[改善箇所説明図]

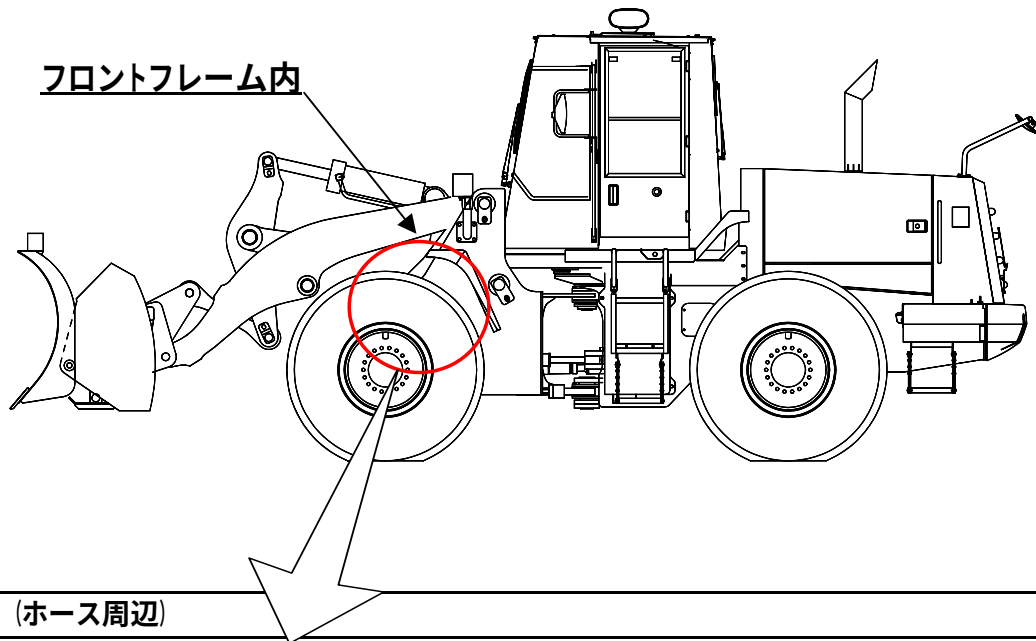
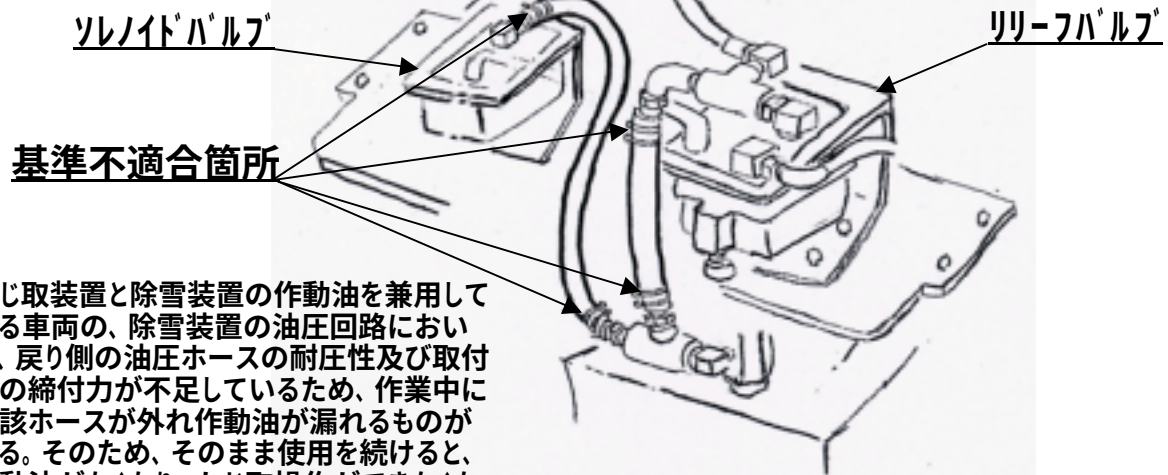
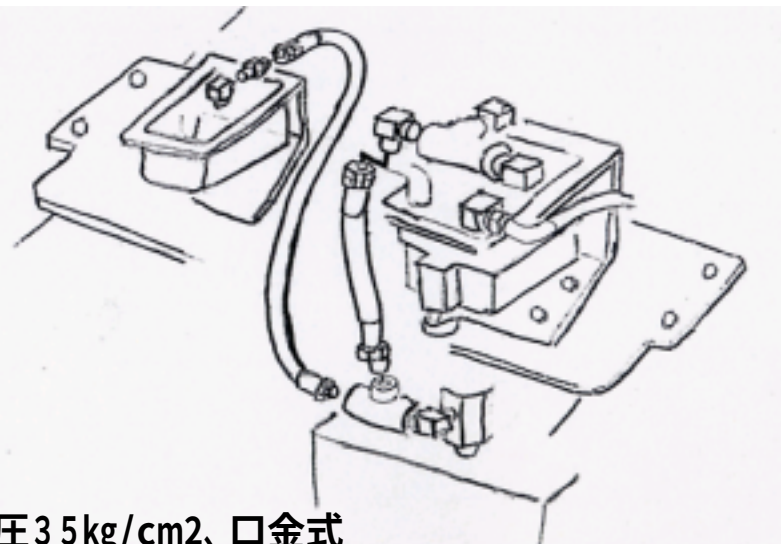
対策前 (ホース周辺)

かじ取装置と除雪装置の作動油を兼用している車両の、除雪装置の油圧回路において、戻り側の油圧ホースの耐圧性及び取付部の締付力が不足しているため、作業中に当該ホースが外れ作動油が漏れるものがある。そのため、そのまま使用を続けると、作動油がなくなり、かじ取操作ができなくなるおそれがある。

ホース耐圧10kg/cm²、クリップ式

全車両、ホースの耐圧を変更した対策品に交換するとともに、ホースの取付方法をクリップ式から口金式に変更する。

対策後 (ホース周辺)

ホース耐圧35kg/cm²、口金式
